改善箇所説明図

基準不適合発生箇所

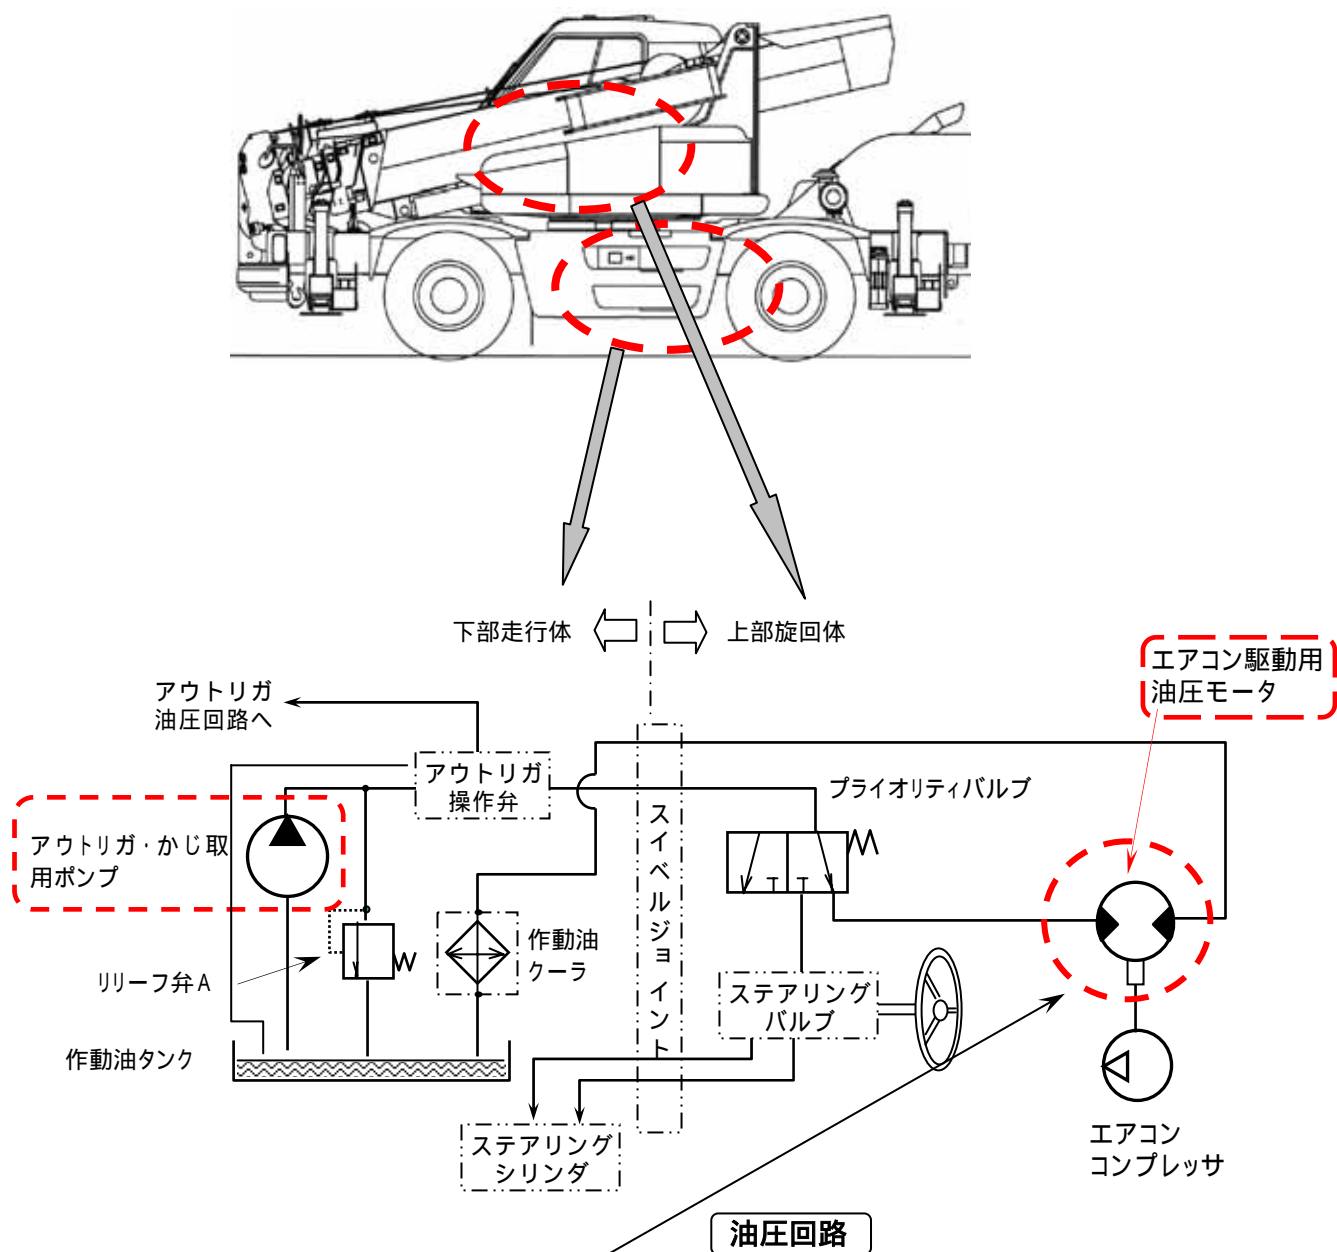
全油圧式かじ取装置の油圧回路が不適切なため、作動油を共用しているエアコン駆動用油圧モータに作動不良が生じた場合、作動油が過熱することがある。そのため、そのままの状態で使用を続けると、かじ取用ポンプの効率が低下して、かじ取装置への作動油の供給量が不足し、最悪の場合、確実なかじ取操作ができなくなるおそれがある。
